**ÓRGANO DE CONTROL INSTITUCIONAL
DEL GOBIERNO REGIONAL UCAYALI**
INFORME DE HITO DE CONTROL
N° 016-2022-OCI/5354-SCC

**“MEJORAMIENTO Y AMPLIACIÓN DEL SISTEMA DE AGUA
Y DESAGÜE PORTALES COSMOS, LAS LOMAS, NONIS,
SINCHI ROCA Y PUERTO NUEVO II, MALECÓN SÁNCHEZ
CERRO, LA MOLINA, JR. NARANJO, PROLONGACIÓN
PORTALES, HUÁSCAR Y ORQUÍDEAS - SAN ALEJANDRO,
DISTRITO DE IRAZOLA - PADRE ABAD - UCAYALI”**

**HITO DE CONTROL N° 05 –
EJECUCIÓN CONTRACTUAL AL MES DE JUNIO DE 2022**

Imagen n.º 1

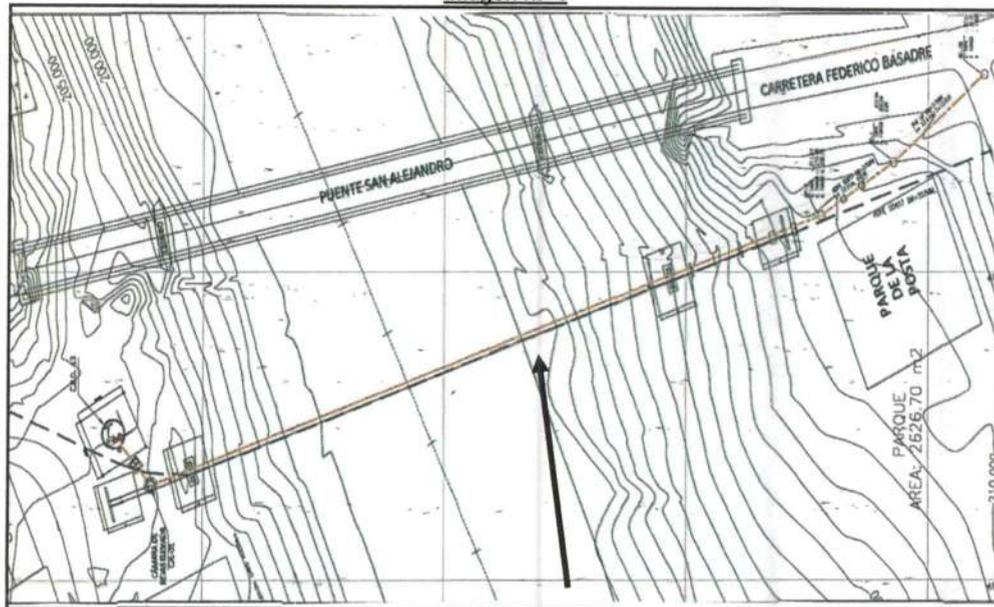
Respecto a lo mencionado, el equipo de control concurrente advirtió que dichas partidas del Adicional de Obra N° 02 consisten en el hincado de pilotes de concreto que sirven de apoyo para el pase aéreo de tuberías de agua y desagüe de material HDPE, en una longitud de 104m, de tipología colgante sobre el río San Alejandro, los pilotes concreto armado eran necesarios para la construcción de pórticos y dados (imagen n.º 1), partida que se ha constatado que no cuentan con ningún avance a la fecha de la visita de control, como se observa en la fotografía n.º 1.

Vista en planta del detalle de cruce del río San Alejandro de las tuberías de agua y desagüe.

Tomas fotográficas n.º 1

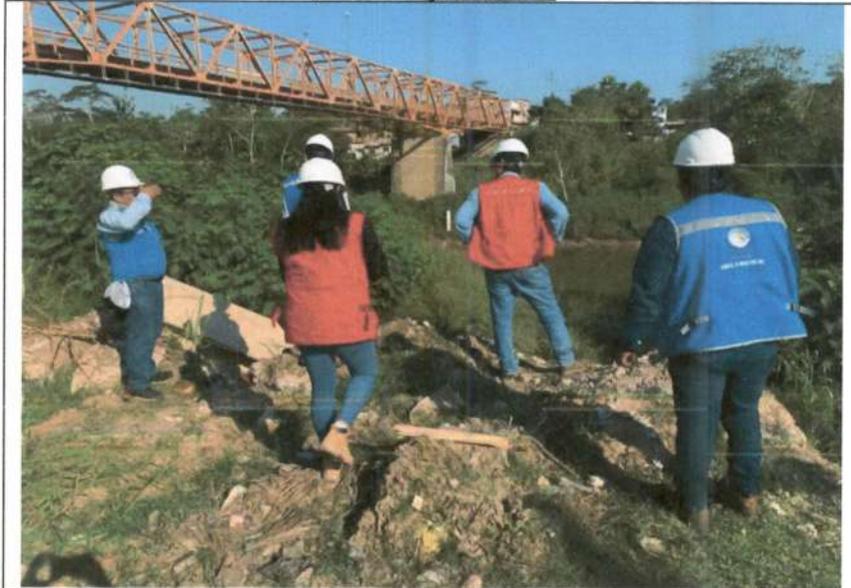
Margen izquierdo de la zona donde se proyectó la ejecución del hincado de pilotes de concreto armado por el pase aéreo de tuberías de HDPE.

Tomas fotográficas n.º 2

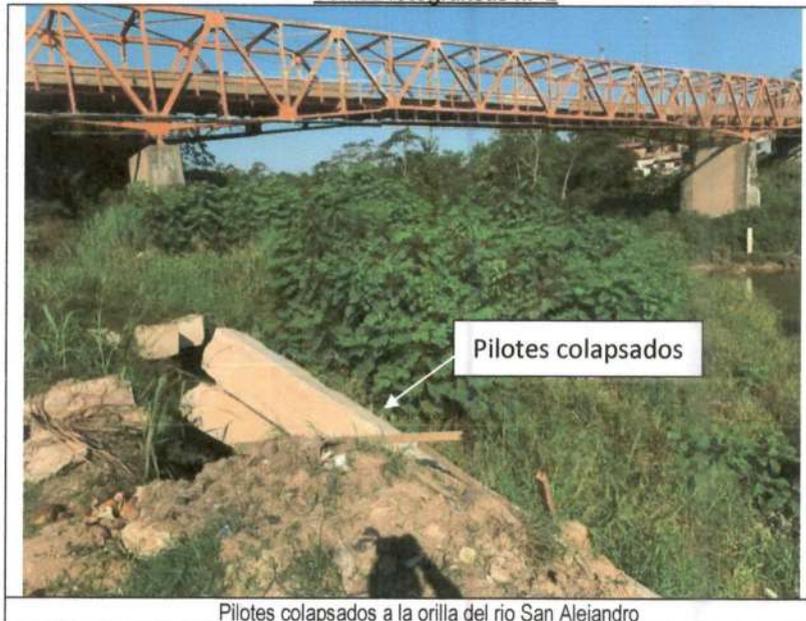
Durante la visita de control, se observó varios pilotes de concreto armado colapsados a orillas de la margen izquierda del río San Alejandro, dichos elementos al parecer se destruyeron durante el proceso de hincado, debido a la incompatibilidad del estudio de mecánica de suelos que no reveló el estrato de rocas en la zona de hincado, colapsando durante el proceso constructivo, tal como lo menciona el residente de obra en el Asiento n.º 1791 del cuaderno de obra.

Pilotes colapsados a la orilla del río San Alejandro

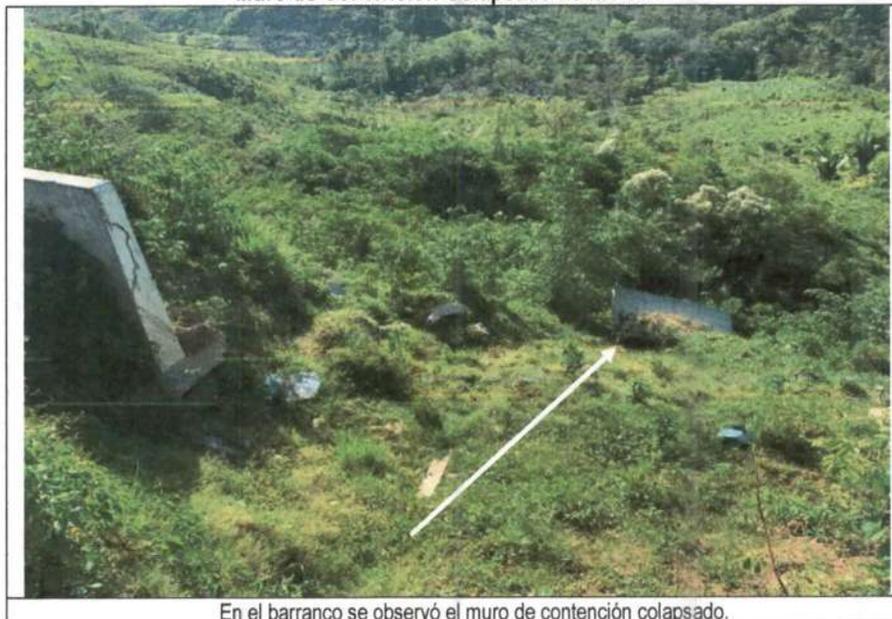
- **Respecto a la falla por colapso de muro de contención de planta de tratamiento de agua potable (PTAP), debido a un proceso constructivo deficiente y sin control de calidad, generando el riesgo de no reponer la estructura colapsada y de no reforzar el resto del muro a fin de evitar su colapso, no afectar la calidad y vida útil de la obra.**

Durante la visita de control del 22 de agosto de 2022, se observó la falla por colapso de una parte del Muro de Contención de 142m de la Planta de Tratamiento de Agua Potable (PTAP), de la planta de tratamiento de agua potable, producto de un proceso constructivo deficiente que no consideró la debida estabilidad de la cimentación del citado componente del proyecto.

Toma fotográfica n.º 4

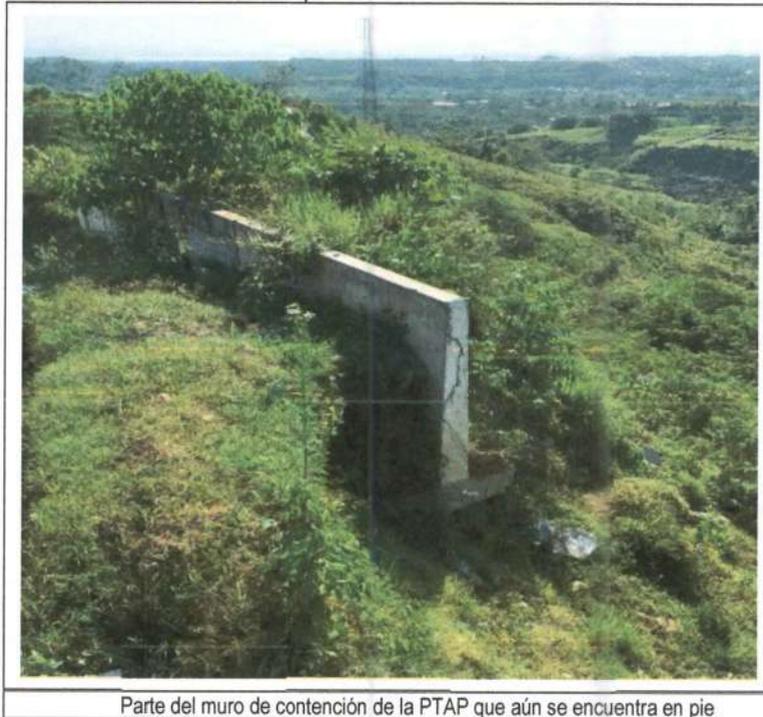
Es necesario indicar, que de la inspección realizada por la comisión de control se observó que parte del muro de contención colapsó, debido a una falla de deslizamiento por pérdida de capacidad portante y socavación del talud en el que se encuentra cimentado, como se puede observar en la siguiente fotografía; dicha falla debió advertirse y corregirse previo a su ejecución, ejecutando el mejoramiento y/o adaptación de la cimentación del elemento al talud de fundación, siendo la falla ocurrida exclusiva responsabilidad del contratista y supervisor.

Muro de contención que aún se mantiene de la PTAP

Parte del muro de contención de la PTAP que aún se encuentra en pie

Tomas fotográficas n.º 13, 14, 15, 16 y 17

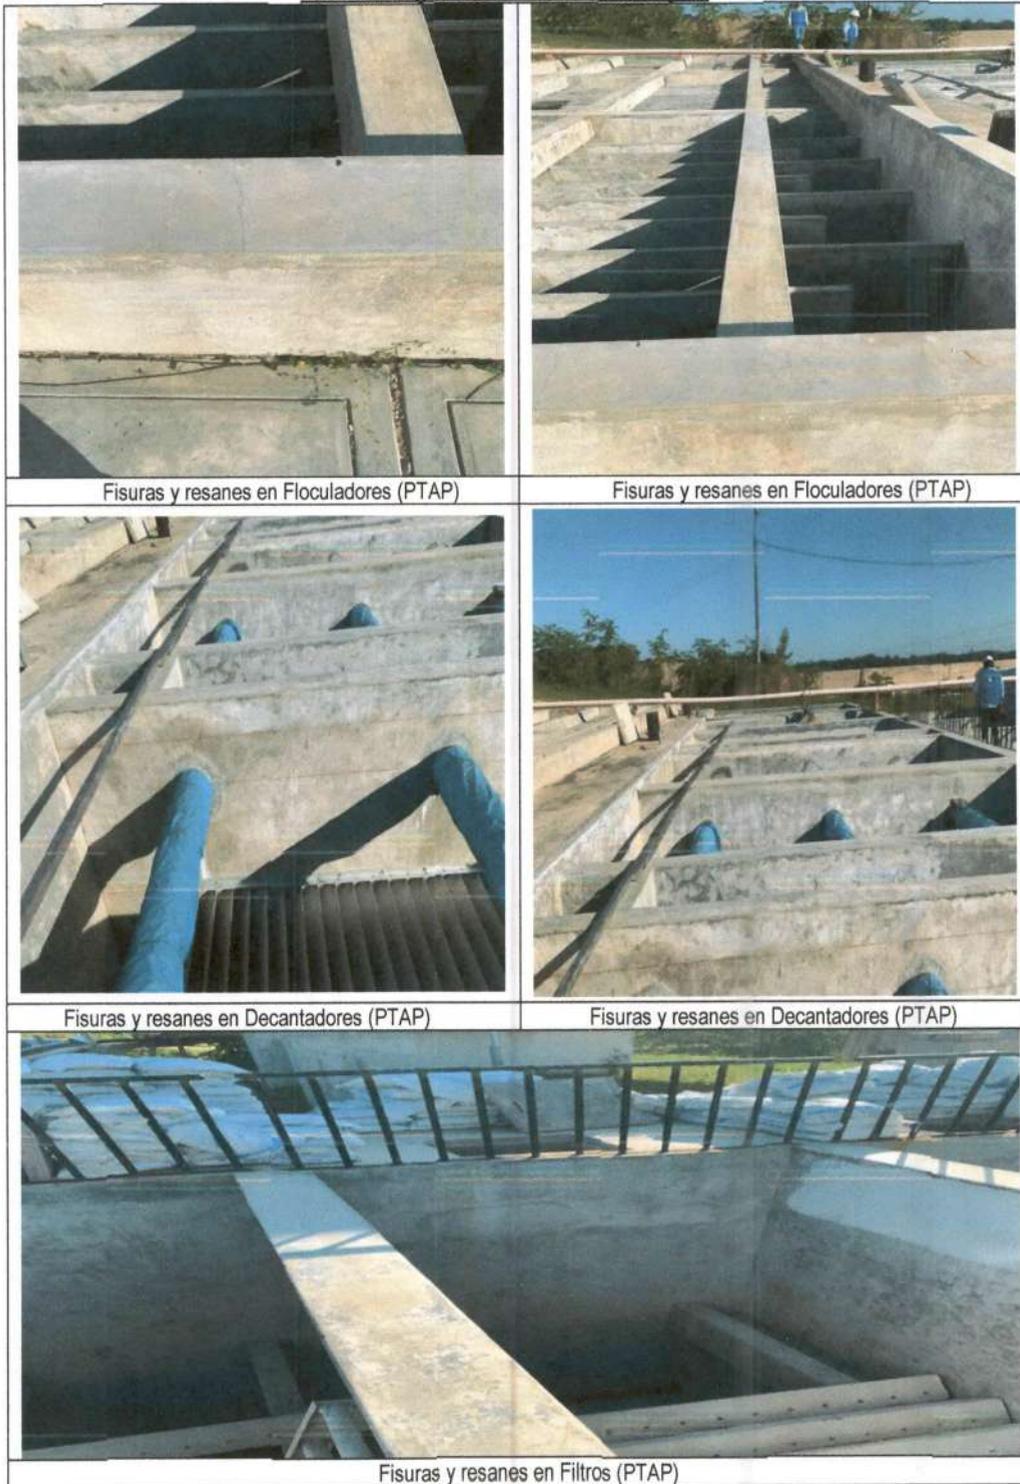
Como se muestra en las fotografías precedentes, se observó y evaluó los tipos de falla o grietas que existen en el desarenador y casa de químicos, llegando a la conclusión que son producto de un deficiente control de calidad del proceso constructivo de la obra, mezcla sin la dosificación adecuada, suelo sin compactar que conllevó al asentamiento diferencial o agrietamiento térmico temprano (falta de curado del concreto).

Tomas fotográficas n.º 28 y 29

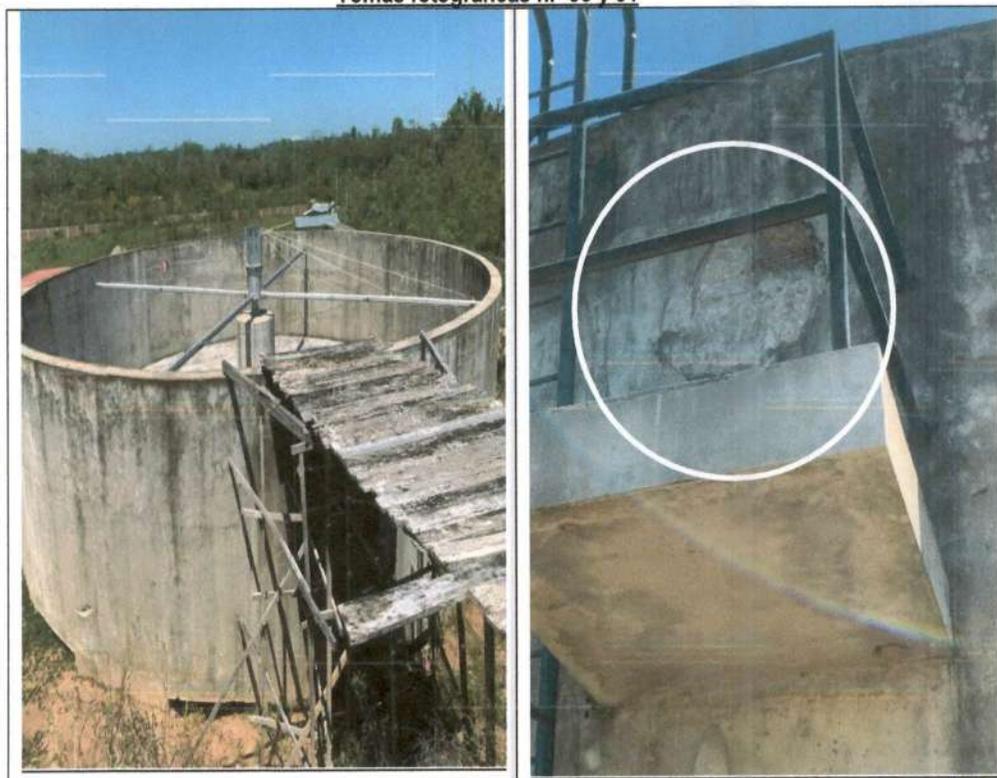
Fisuras, resanes y acero expuesto de la estructura en Reactor Anaerobio de Flujo Ascendente – UASB (PTAR).

Tomas fotográficas n.º 32 y 33

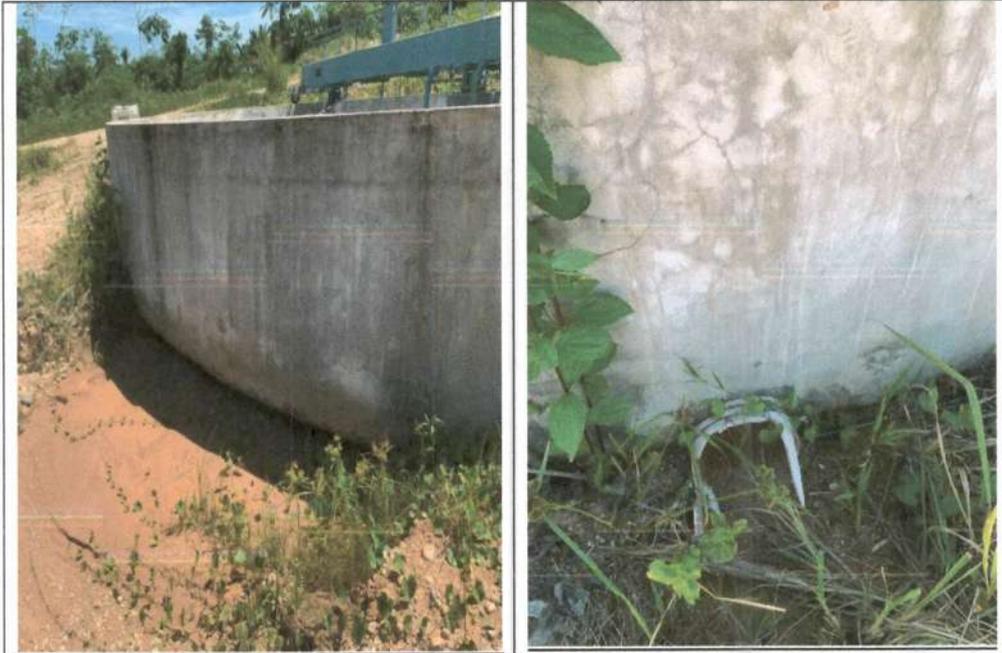
Figuras y Resanes en Sedimentador Secundario n.º 1 (PTAR)
